改善箇所説明図

制動倍力装置 (ブレーキブースター)

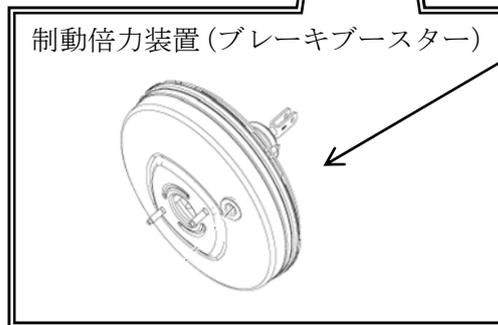
基準不適合発生箇所

不具合の内容

制動倍力装置 (ブレーキブースター) において、ダイアフラムの製造が不適切なため、ダイアフラムの厚さが規定を超えているものがある。そのため、ダイアフラムの湾曲部に亀裂が入り、そのままの状態で使用を続けると、亀裂が進行し、最悪の場合、ブレーキペダルの操作力が増大し、制動距離が長くなるおそれがある。

改善の内容

全車両、ブレーキブースターを対策品に交換する。

識別：右ストラットタワー上部前方に黄色いペイントを塗布する。
